**INFORME DE HITO DE CONTROL**  
**N° 10180-2025-CG/GRAR-SCC**

**“MEJORAMIENTO DEL SERVICIO DE TRANSITABILIDAD  
VEHICULAR EN LA VÍA DEPARTAMENTAL AR-107, KM  
0+000 HASTA KM 17+859, PAMPACOLCA - DV. TAGRE,  
DISTRITO DE PAMPACOLCA Y TIPAN, PROVINCIA DE  
CASTILLA, REGIÓN AREQUIPA”**

**HITO DE CONTROL N° 14: CULMINACIÓN DE SALDO DE  
OBRA**

**IMAGEN N.° 11**  
**DETALLE DE BADEN TIPOICO ADICIONAL DE OBRA N.º 1**

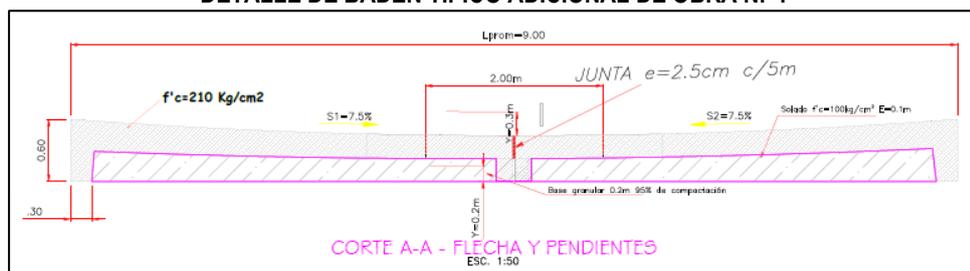
En relación a lo mencionado, el expediente técnico de la prestación adicional de la Obra n.° 1 contempla la construcción de siete (7) badenes ubicados en las progresivas 5+815, 6+620, 7+330, 7+670, 8+070, 9+255 y 9+650, considerando como detalle típico de badén, un badén trapezoidal con pendientes longitudinales de 7.5 % en la entrada y salida del badén, tal como se puede apreciar a continuación:

Conforme a ello de la visita de inspección realizada a la Obra el 28 de agosto de 2025<sup>27</sup>, se constató que para permitir el ingreso a los badenes ubicados en las progresivas km 7+670, km 8+070 y km 9+650, el Contratista ejecutó accesos conformados con una capa de asfalto en frío, conforme lo refirió en la correspondiente acta de inspección:

Conforme se evidencia de las vistas fotográficas realizadas en la visita de inspección el 28 de agosto de 2025, los ingresos y salidas a los badenes, no estarían manteniendo continuidad con la rasante del TSB existente de la vía, en vista de las pendientes que se presentan, lo que afectaría el tránsito confortable de los vehículos; de igual manera, dichos ingresos y salidas presentan el espesor del TSB mayor a los establecido para la Obra, lo cual no aseguraría la adherencia, provocando desprendimiento de agregados. Asimismo, los puntos donde se proyectaron estos empalmes, presentan superficies que facilitarían la acumulación de agua, siendo que no se proyectaron cunetas que puedan captar, conducir y evacuar dichos flujos de agua<sup>28</sup>.
